# 工程变更通知单 (ECN)

编制	石磊	审核	—	批准	石磊	批准日期	10.11
变更申请时间	2020-10-10	车型代号	H16	变更申请输入文件	ECR00055-47		
客户名称	戴姆勒	提出人	客户				
总成名称	外后视镜总成			总成件号	REM0010116 / REM0010206		
零/部件名称	上安装座装饰盖			零/部件件号:	REM0010165 / REM0010225		
项目阶段	PPV			变更零件类型	自制		
更改类型	设计变更						
更改原因	和车身干涉			是否需提交客户批准	NA

# 上装饰盖翘角原因分析

## 20200923上装饰盖装车门翘角修模说明

## 一、问题描述

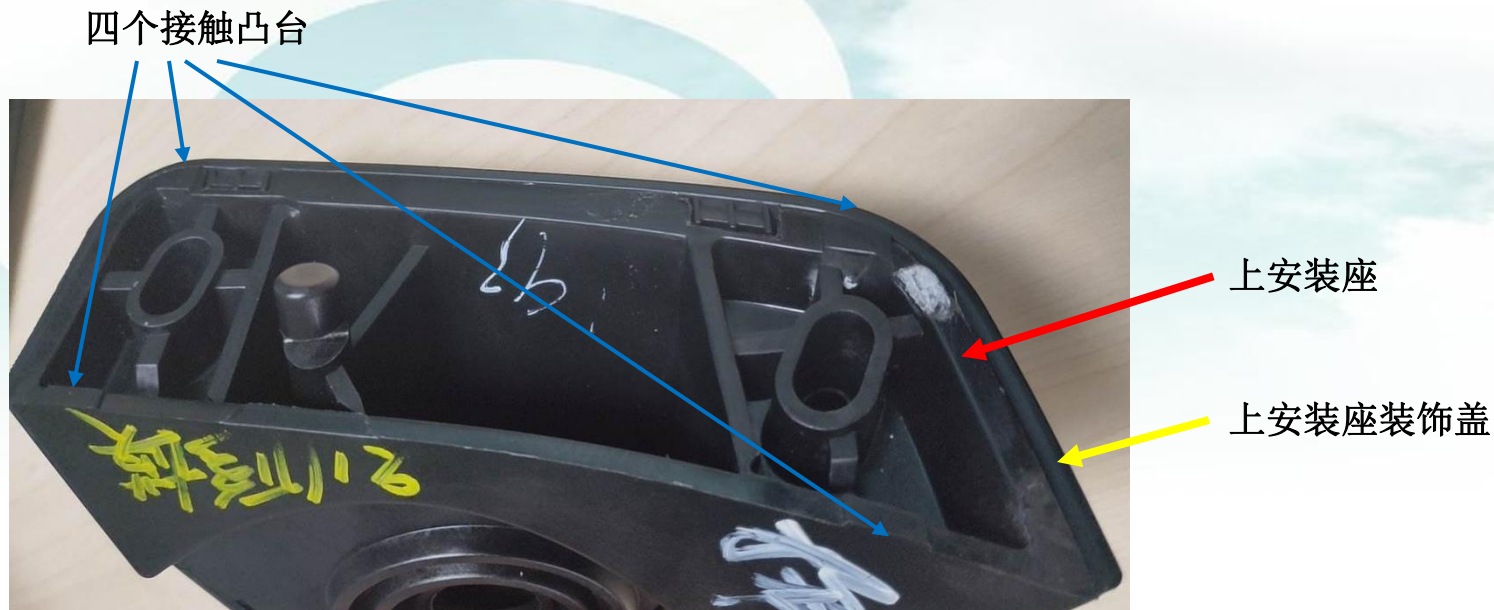
**问题描述：上安装座装饰盖装配到车门上，与车门干涉，导致装饰盖拱起与上安装座配合有0.7mm缝隙**

**根据实车测量的间隙，确认和车门干涉区域为红色虚线区域。**

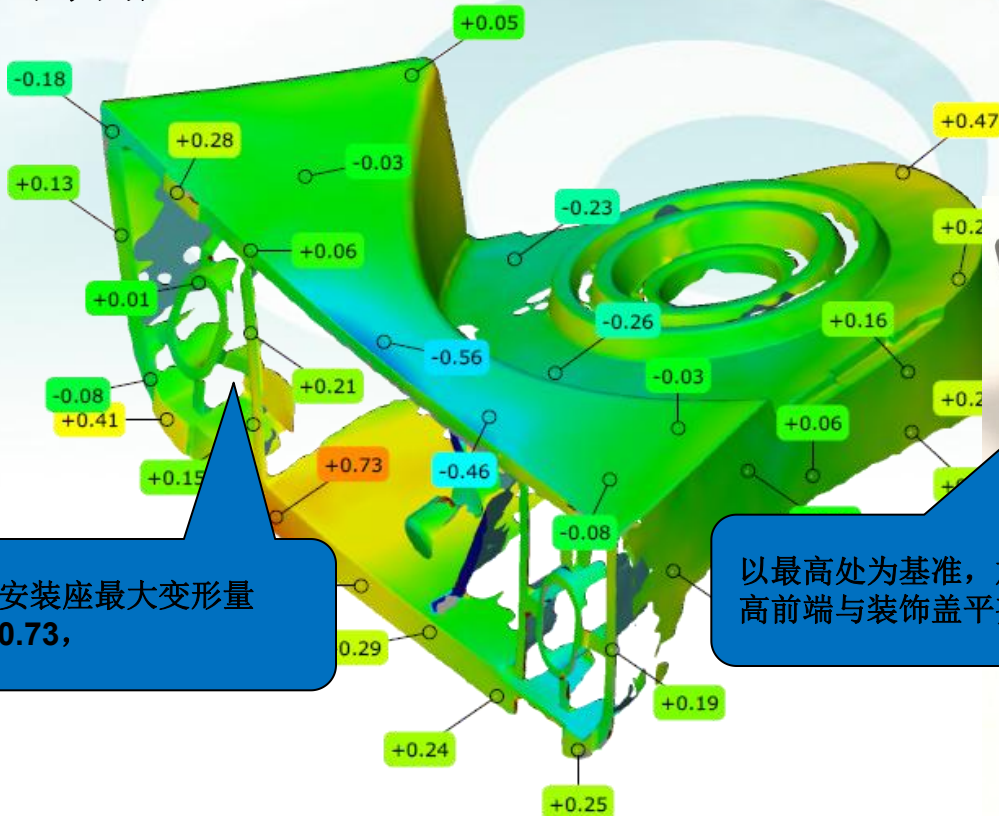
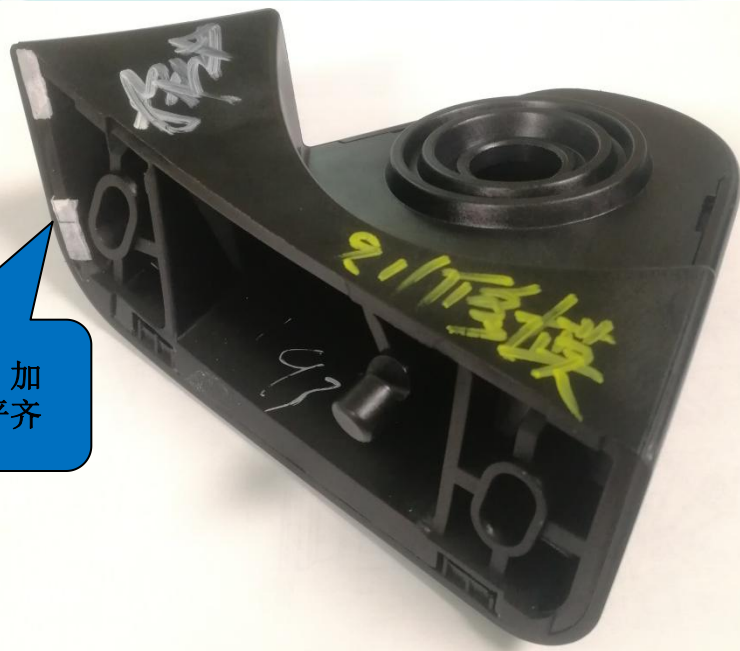
可能原因1. 上安装座凸台高度不够，导致上安装座装饰盖和车门干涉；  
原因验证：对上安装座进行扫描，扫描结果显示4个凸台高度均高出数据，排除上安装尺寸问题

安装座最大变形量  
0.73,

以最高处为基准，加  
高前端与装饰盖平齐

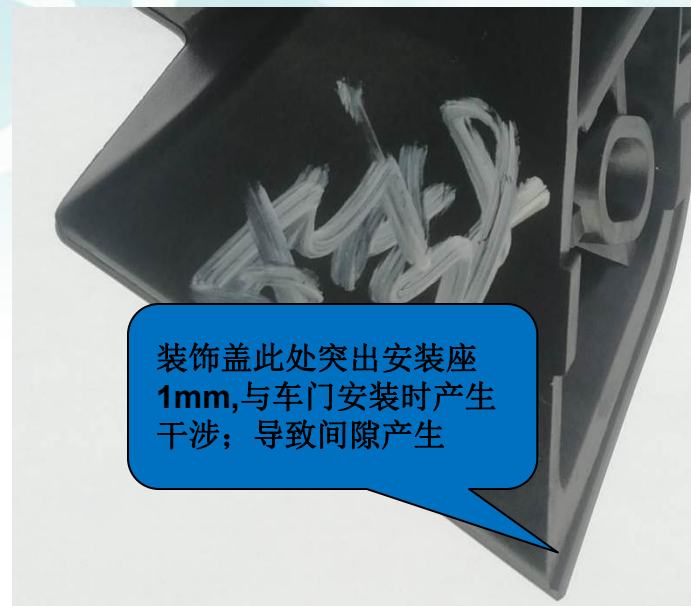
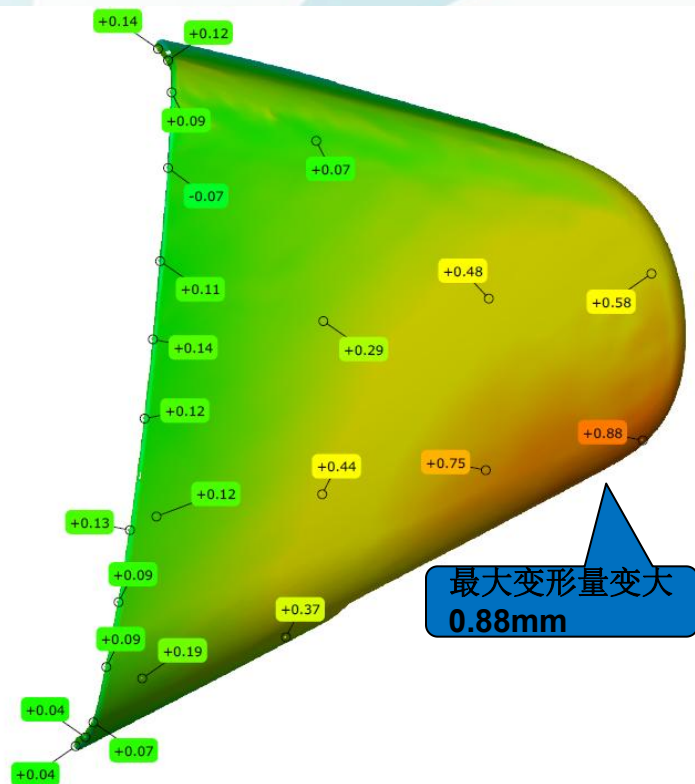
可能原因2.上安装座装饰盖轮廓大，超出上安装座和车门干涉；  
原因验证：对上安装座装饰盖进行扫描，扫描结果显示上安装座装饰盖轮廓偏大，  
最大变形量**0.88mm**，确定为上安装座装饰盖轮廓大原因导致问题发生。

检具测量间隙

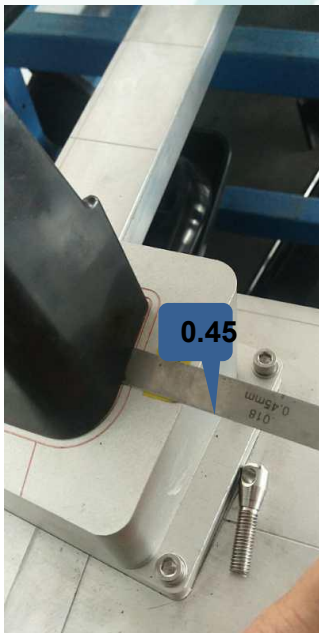
可能原因**3**.车门钣金精度不足，导致上安装座装饰盖和车门干涉；

原因验证：在检具上测量，上安装装饰盖和车门仿形面存在间隙，和实车测量不符。

车门存在精度不足问题。

### 三、手板样件验证1

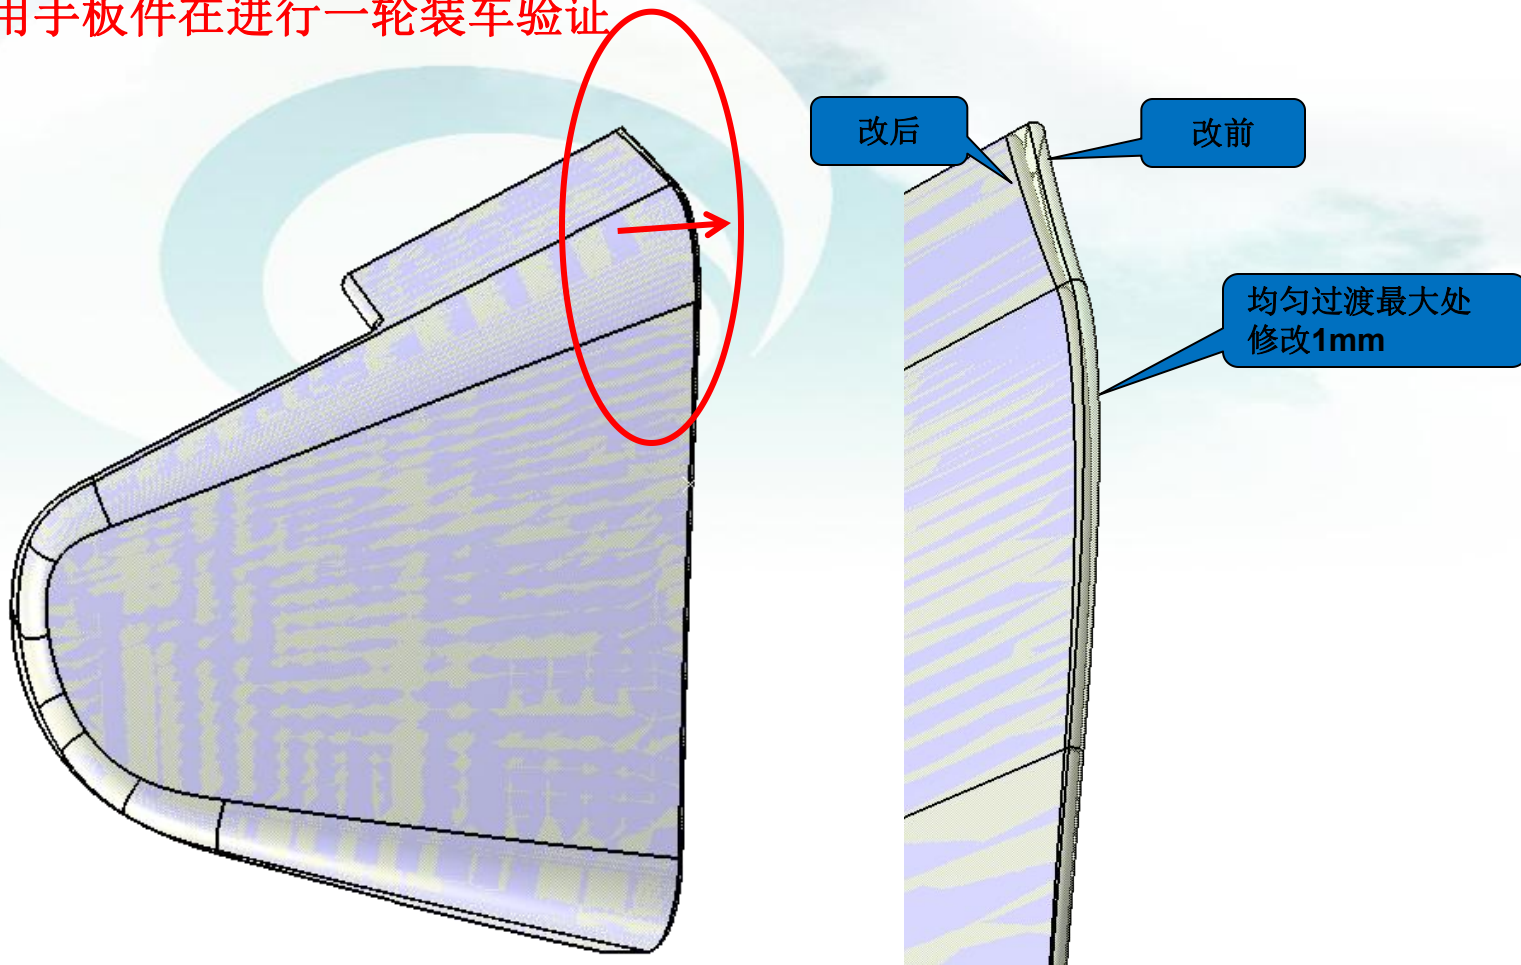
将干涉位置磨平

修后上  
安装装  
饰盖和  
上安装  
座轮廓  
平齐

装车验证,  
问题消除,  
整改有效

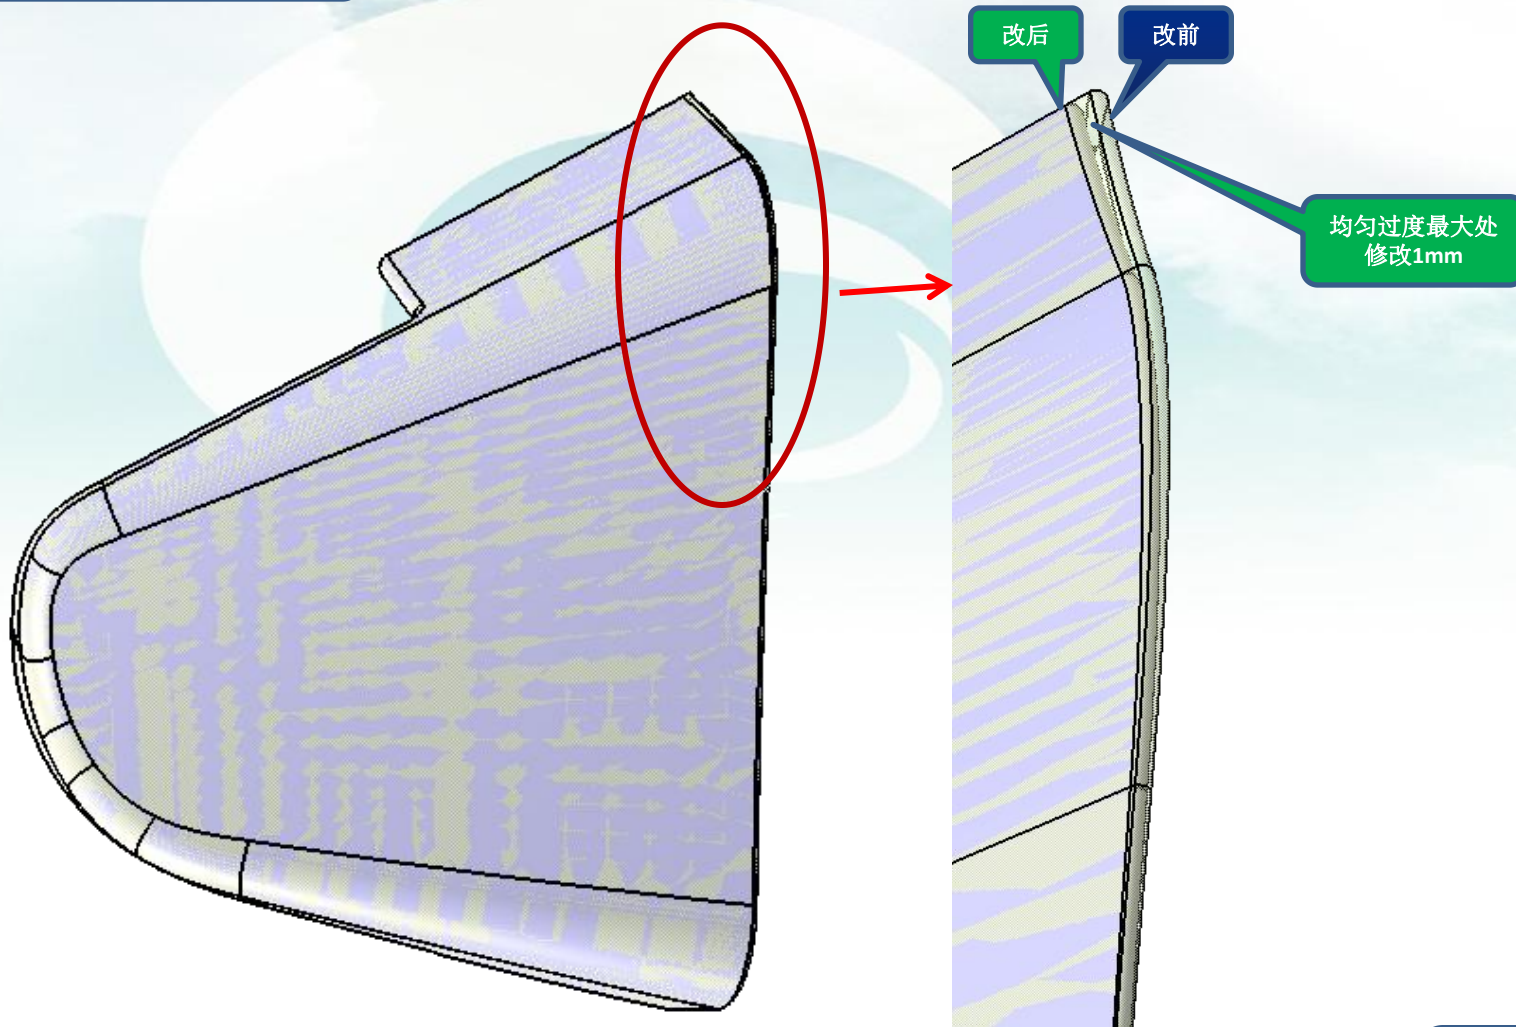
变更申请内容	变更申请前:			变更申请方案:		
	上安装座装饰盖轮廓超出上安装座轮廓约2mm			将上安装座装饰盖轮廓减小, 按照附件修模方案执行		
				是否影响其它项目? (下列填写项目名称)

上安装座装饰盖

对左右上安装座装饰盖进行修模，将干涉区域轮廓降低。

注意：左右同时修改
